Dodatek č. 1 ke Smlouvě o dílo

1. Smluvní strany uzavřely dne 6.6.2016 smlouvu o dílo (dále jen „**Smlouva o dílo**“) na plnění veřejné zakázky s názvem „**III/3367 Zbraslavice, most ev.č. 3367-3**“ (dále jen „**Dílo**“).
2. V průběhu plnění Díla byla zjištěna potřeba provedení změn spočívající v potřebě zvýšení výměr u některých položek (dále jen „**Vícepráce**“).
3. Potřeba provedení Víceprací vznikla v důsledku okolností, které zadavatel jednající s náležitou péčí nemohl předvídat, a tyto stavební práce jsou zcela nezbytné pro provedení

Krycí list změny

III/3367 Zbraslavice, most ev.č. 3367-3

Obr. č. 1 zaplavení výtoku

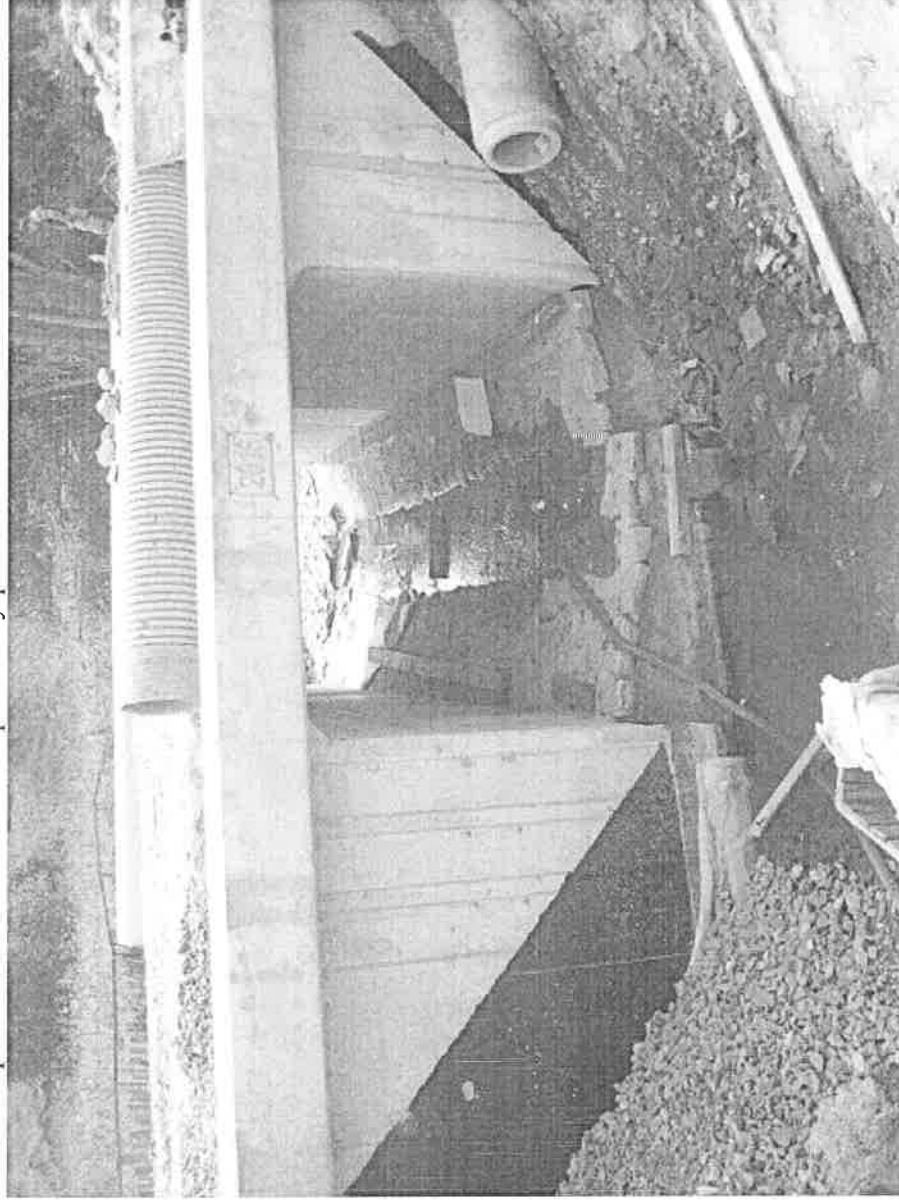
PASPORT ZMĚNY V PDPS		Počet příloh: 1/2
Stavba: (název a evidenční číslo stavby) III/3367 Zbraslavice, most ev.č. 3367-3	SO/PS: 201 - Rekonstrukce mostu	
Název změny: Úprava výkonu pro čerpání vody při provádění prací pod mostním objektem po provedení zásypů přechodových oblastí		Kategorie ^{*)} D
Kdo požadoval: (organizace, jméno) Zhotovitel, MPS mostní a pozemní stavby engineering, s. r. o. , Šebek	Změny projednány na technické radě dne / zápis č.j. v příloze foto čerpání	
Podrobný technický popis změny/úpravy: Úprava hodinového výkonu pro čerpání vody při provádění prací pod mostním objektem - práce na provádění záďlažby, úpravy koryta apod. s návazností na nemožnost provedení obtoku mostního objektu z důvodu nutnosti provedení zásypů přechodových oblastí pro provedení konstrukčních vrstev komunikace a kompletace mostního objektu.		
Zdůvodnění změny/úpravy: Úprava hodinového výkonu pro čerpání vody při provádění prací pod mostním objektem.

Položky soupisu prací, které změna/úprava ovlivní: SO 201: 3 - 115101202 - Čerpání vody na dopravní výšku do 10 m průměrný přítok do 1000 l/min		
Cenový dopad změny/úpravy v rámci objektu:		108 000,00 Kč
Cenové ovlivnění sousedních objektů	žádné	
Poznámky:

Situace opravy objízdné komunikace č. 3367

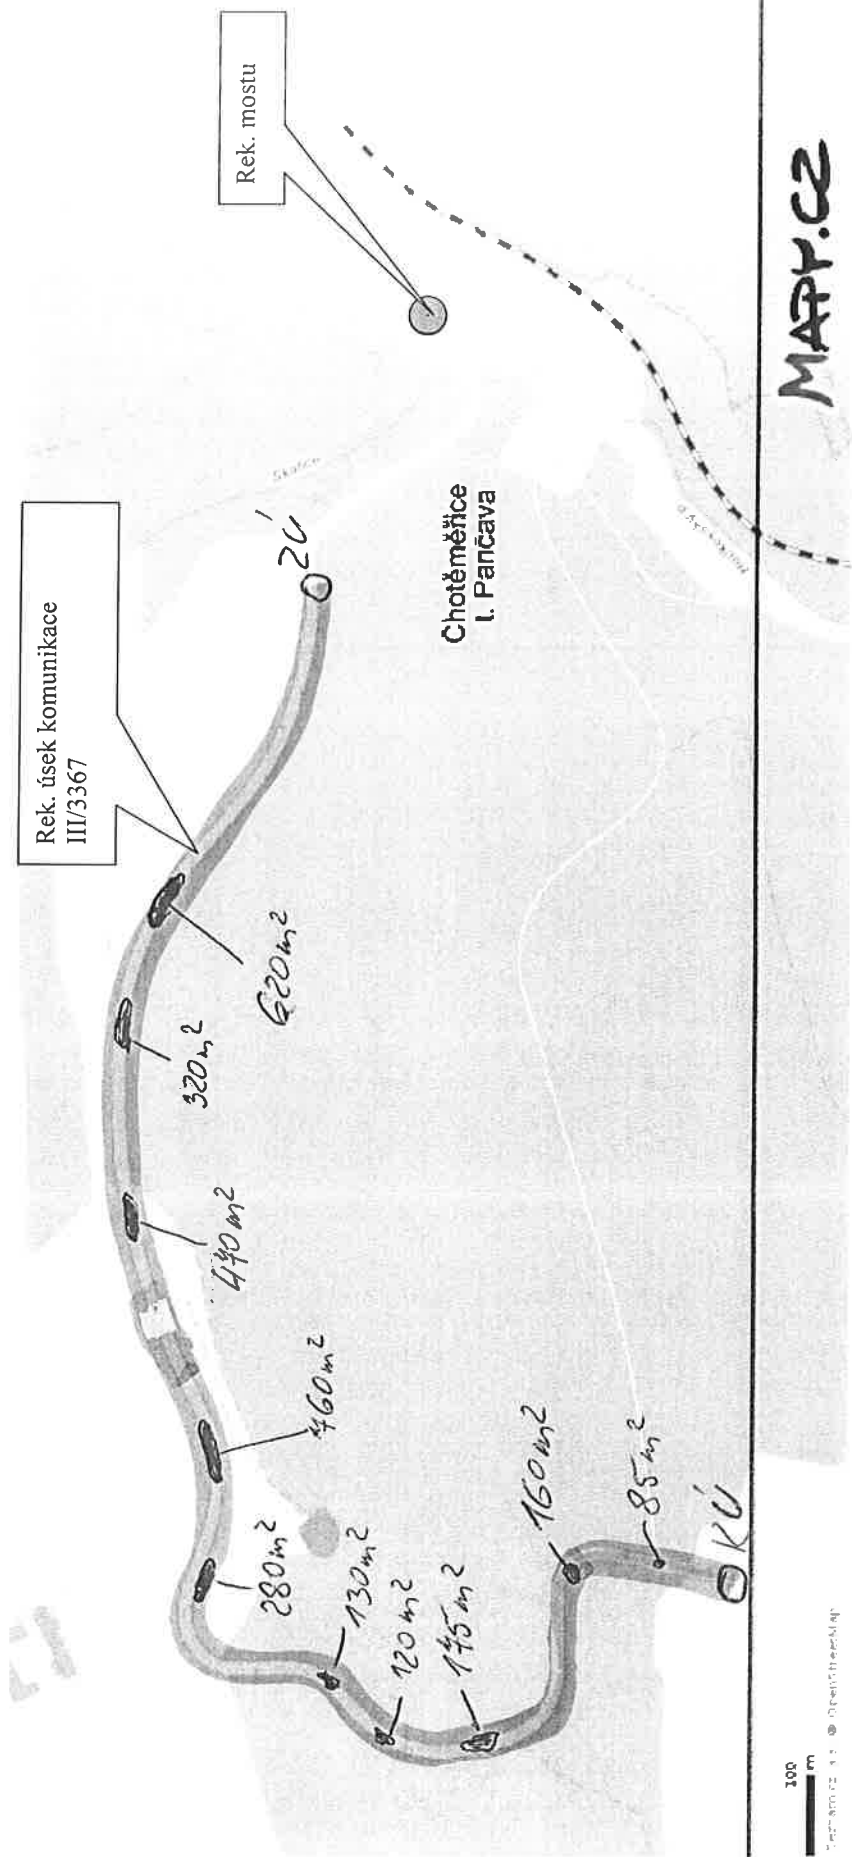
PASPORT ZMĚNY V PDPS		Počet příloh: 2/2
Stavba: (název a evidenční číslo stavby) III/3367 Zbraslavice, most ev.č. 3367-3		SO/PS: DIO - Dopravně-inženýrské opatření
Název změny: Úprava množství konstrukčních vrstev komunikace včetně doplnění prací dle platných předpisů.		Kategorie ^{*)} D
Kdo požadoval: (organizace, jméno) Zhotovitel, MPS mostní a pozemní stavby engineering, s. r. o. ,Šebek	Změny projednány na technické radě dne / zápis č.j.	
Podrobný technický popis změny/úpravy: Úprava množství konstrukčních vrstev komunikace - opravy objízdných tras ve stávající výměře, včetně doplnění prací dle platných předpisů, jako jsou například spojovací nebo infiltrační postřiky mezi jednotlivými vrstvami ve skladbě konstrukčních vrstev komunikace, a to z důvodů většího poškození komunikace provozovanou nákladní dopravou, kterou projekt nemohl předpokládat. Z výše popsáního důvodu je přidána další konstrukční vrstva z ACO (AB) tl do 40 mm, aby odpovídala reálným potřebám a skutečným výměrám.

- Při opravě objízdných tras ve stávající výměře přidat další konstrukční vrstvu z ACO tl do 40 mm, včetně doplnění prací dle platných předpisů, jako jsou například spojovací nebo infiltrační postřiky mezi jednotlivými vrstvami ve skladbě konstrukčních vrstev komunikace (z důvodu většího poškození komunikace nákladní dopravou, oproti předpokladu).
- Upravit dobu výkonu čerpání vody při provádění prací (zádlažba, úprava koryta) pod mostním objektem (z důvodu nemožnosti ponechání obtoku při provádění zásypů přechodových oblastí).

Celková výměra opravy povrchu komunikace č. III/3367 činí: 3 120 m²
